**Bauleitplanung des Marktes Geiselwind Aufstellung einer 2. Änderung des Bebauungsplanes „Freizeitgebiet III“;
Frühzeitige Unterrichtung der Behörden und sonstigen Träger öffentlicher Belange gemäß
§ 4 Abs. 1 BauGB
Hier: Stellungnahme**

**Bauleitplanung des Marktes Geiselwind
Aufstellung einer 2. Änderung des Bebauungsplanes „Freizeitgebiet III“**

**Bauleitplanung des Marktes Geiselwind
Aufstellung einer 2. Änderung des Bebauungsplanes „Freizeitgebiet III“
Frühzeitige Beteiligung der Träger öffentlicher Belange an der Bauleitplanung
gemäß §4 (1) BauGB**

Abbildung 2: bisheriger B-Plan und aktuelles Luftbild (bisher war keine Bebauung der noch vorhandenen Wasserfläche und Ü-Gebietsfläche vorgesehen!)

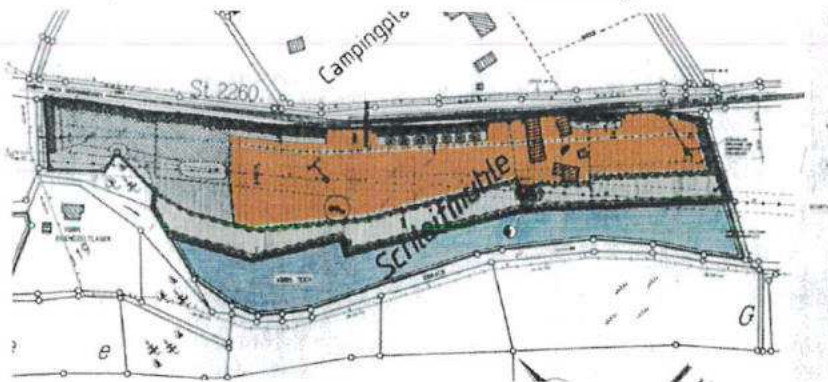
In der karierten orangefarbenen Fläche aus Abbildung 1 sind laut Bebauungsplan folgende Nutzungen vorgesehen:

Dies wird aus wasserwirtschaftlicher Sicht als sehr kritisch gesehen. Diese Fläche war bisher Teichfläche (siehe Abb. 2) bzw. ist es aktuell noch. Es handelt sich um einen wassersensiblen Bereich und um ein faktisches Überschwemmungsgebiet der Ebrach, welches gemäß § 77 WHG in seiner Funktion als Rückhalteflächen erhalten werden muss. Auch einer großräumigen Verfüllung dieser Fläche kann aus wasserwirtschaftlicher Sicht nicht zugestimmt werden (Verlust einer natürlichen Rückhaltefläche).

Wie bereits in unserer Stellungnahme vom 10.05.2021 mitgeteilt, empfehlen wir es dringend, eine Ermittlung der tatsächlichen Hochwassergefahr für das maßgebliche HQ₁₀₀ durchzuführen, um Schadens- und Gefahrenpotenziale aufgrund von Überschwemmungen oder breitflächigen Ausuferungen zu identifizieren (Ausdehnung des Überschwemmungsgebietes, Wassertiefen) und weitgehend zu minimieren und, falls erforderlich, geeignete Vorsorge- und Schutzmaßnahmen zu ergreifen.

Bestandsplan

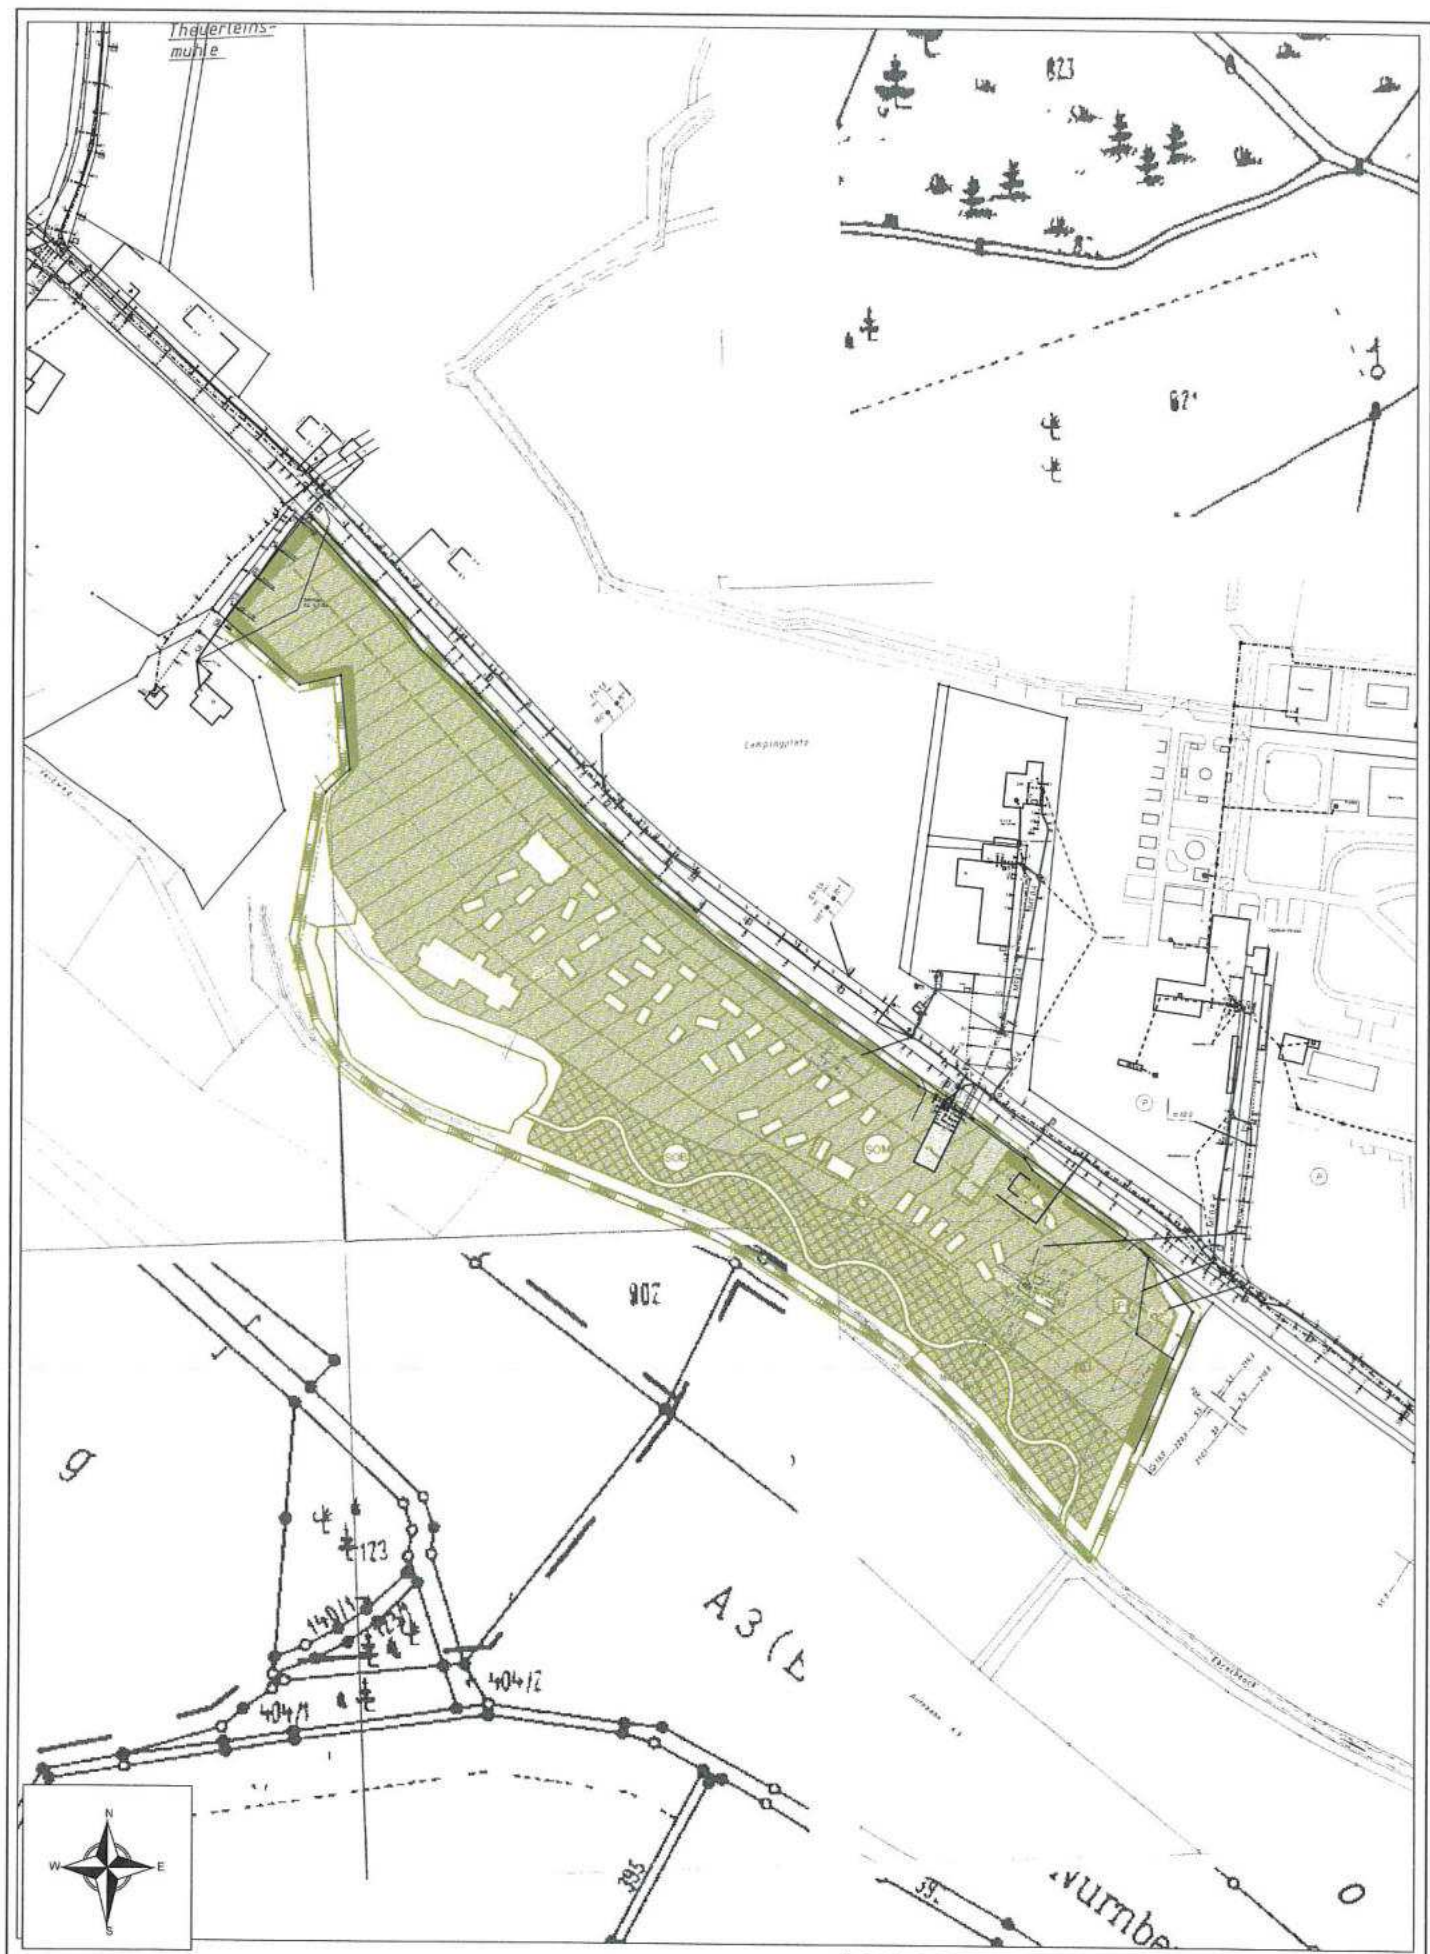
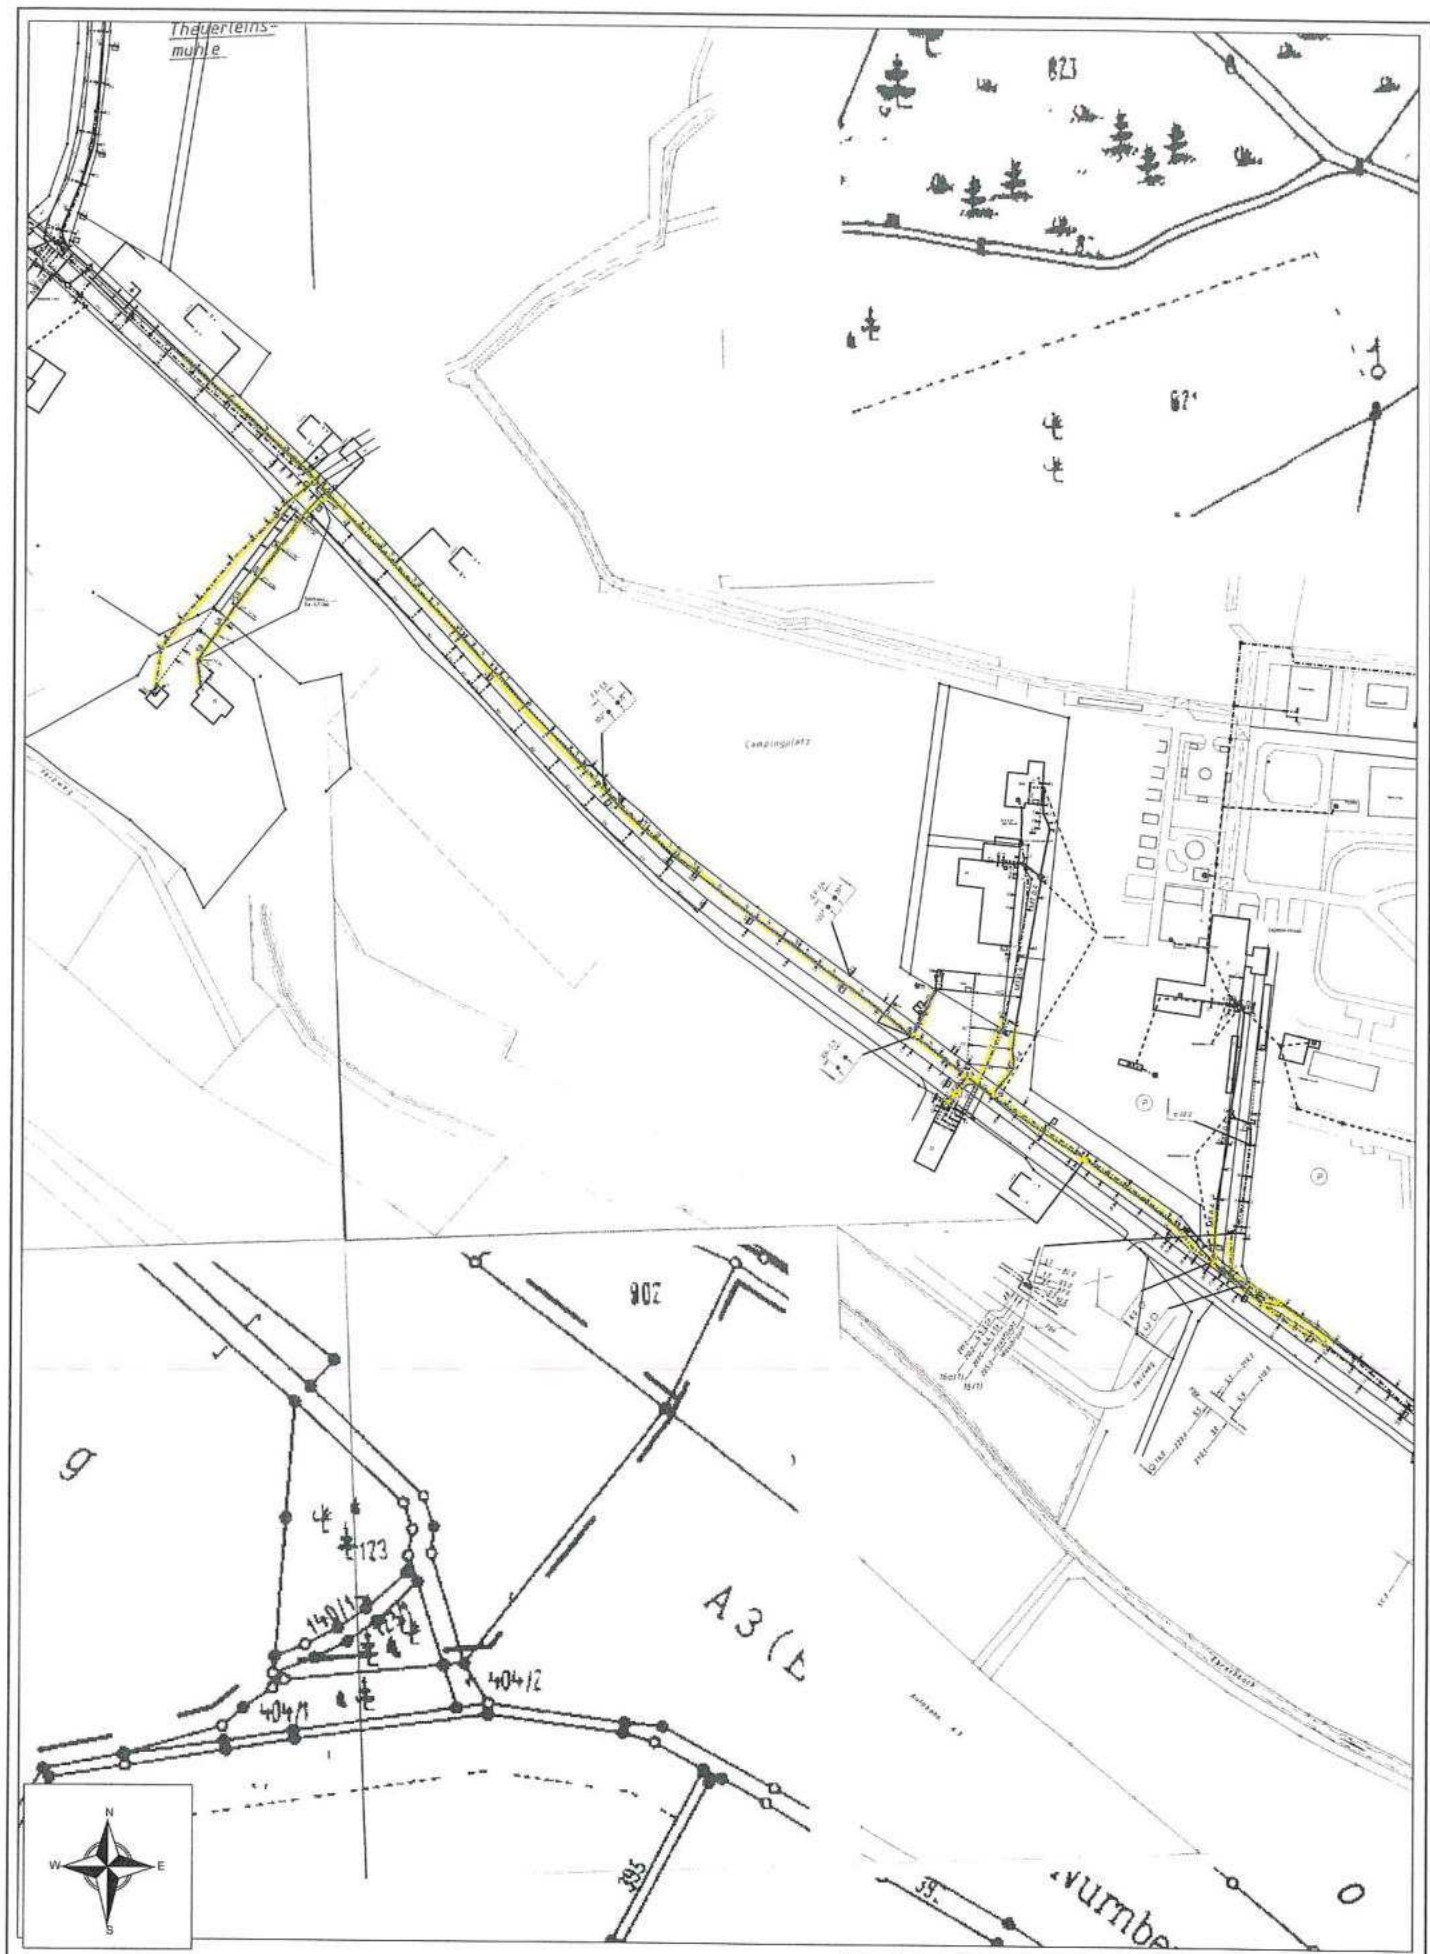
Wir möchten dennoch darauf hinweisen, dass sich am Rande des Geltungsbereiches teilweise Telekommunikationslinien unseres Unternehmens befinden (siehe beigefügten Bestandsplan).
